**Oggetto: Parere Ufficio d'Ambito VAS – Nuovo Documento di Piano in adeguamento al PTR
– Comune di Grantola**

Con riferimento alla documentazione depositata relativamente alla VAS per il nuovo Documento di Piano in adeguamento al PTR del comune di Grantola, visto il parere prot. 5665 del 19/11/2025 del gestore Alfa S.r.l., si fanno presenti le seguenti osservazioni.

Agglomerato in comune di Grantola

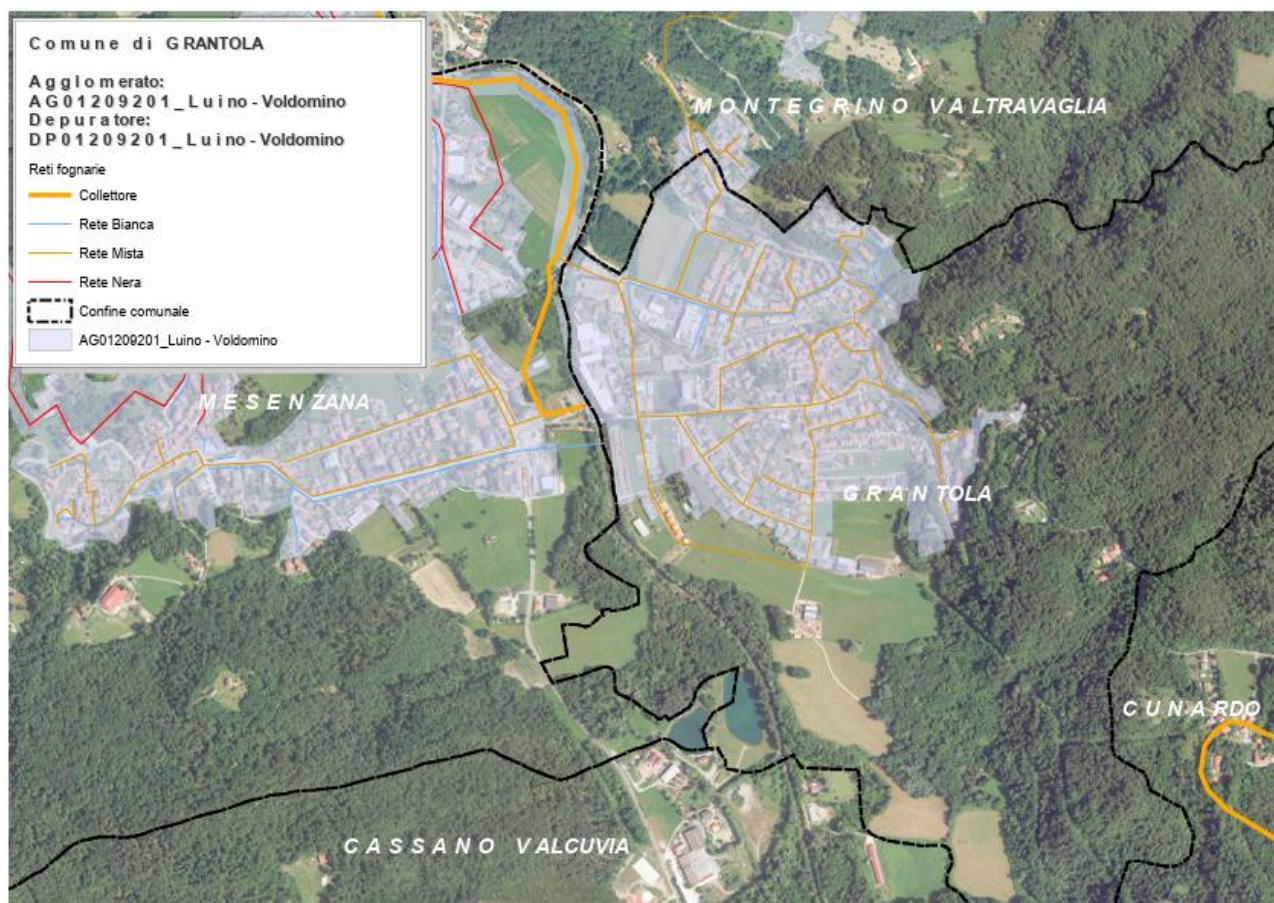
Il territorio del comune di Grantola ricade all'interno dell'agglomerato AG01209201_Luino Voldomino, servito dall'impianto DP01209201_Luino Voldomino, con potenzialità massima di trattamento di 25.000 AE e 24.168 AE trattati.
